**Avis délibéré de la Mission Régionale d'Autorité environnementale  
de Nouvelle-Aquitaine  
sur le projet d'extension-reconstruction de la station d'épuration  
de Condat à Libourne (33)**

dossier P-2025-17419

n°MRAe 2025APNA69

Le projet objet de l'étude d'impact porte sur l'extension-reconstruction de la station d'épuration de Condat à Libourne (33).

Emprise du projet – version de janvier 2025 – page 42 du volume 1

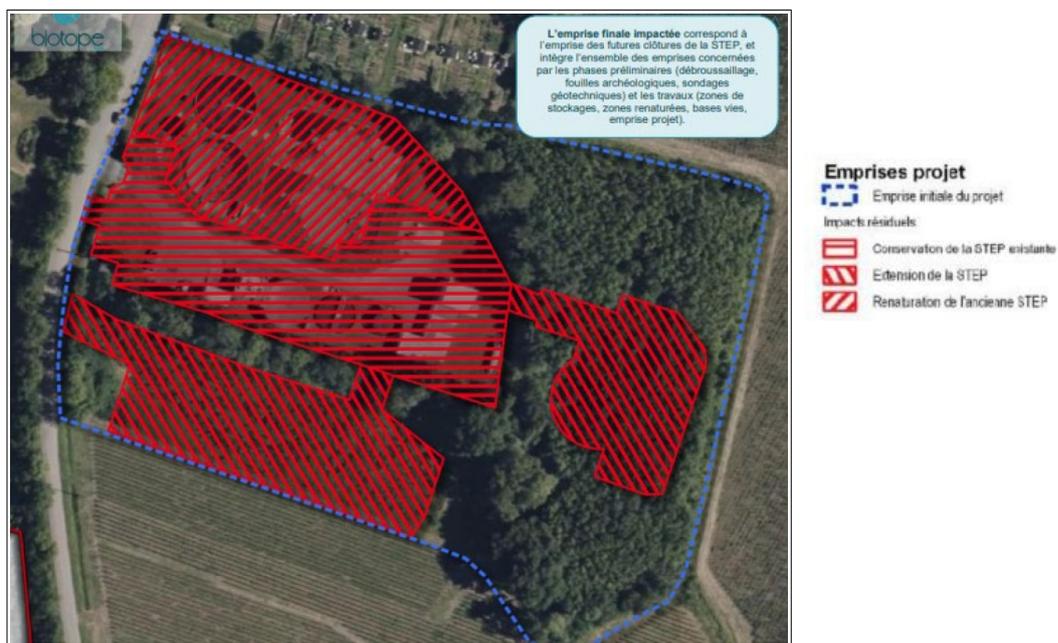
**La MRAe recommande d'indiquer si la superficie retenue pour les zones humides impactées par le projet tient compte des surfaces pouvant être affectées pendant la phase travaux, en particulier la zone comprise entre l'actuelle et la future station, caractérisée comme étant humide.**

Réduction de l'emprise projet au regard des enjeux écologiques - Page 142 du volume 4 "E701-CNON\_complet"

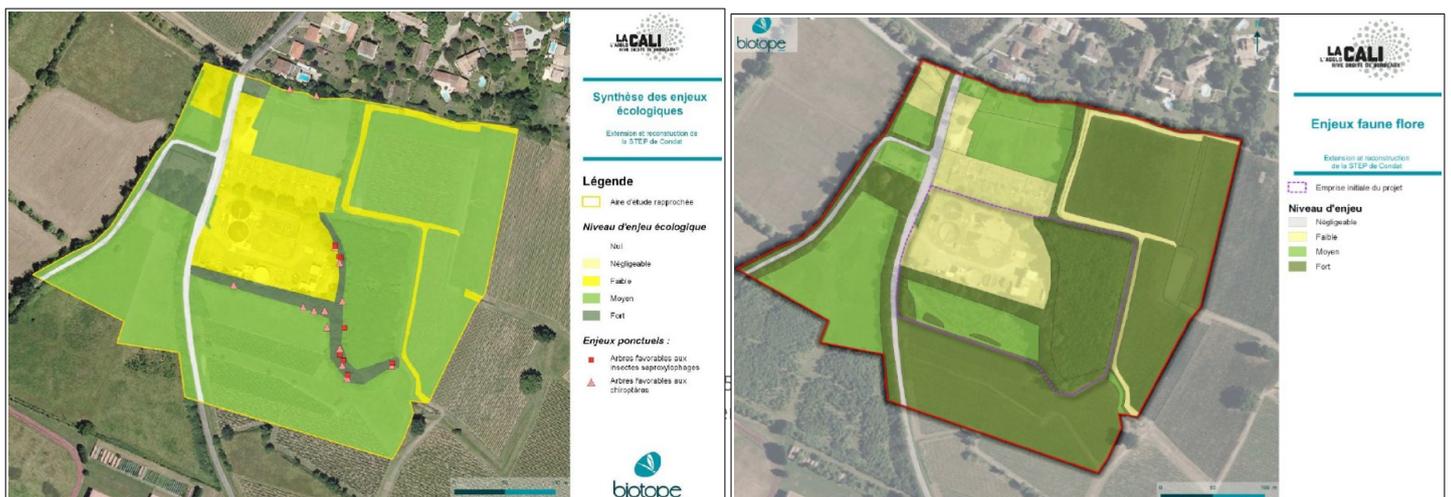
La MRAe recommande de décrire dans l'étude d'impact la mesure d'évitement évoquée dans le dossier. Il est notamment attendu des précisions sur les espèces et les habitats d'espèces visés, la localisation géographique de la zone évitée, et les modalités de mise en oeuvre de cette mesure.
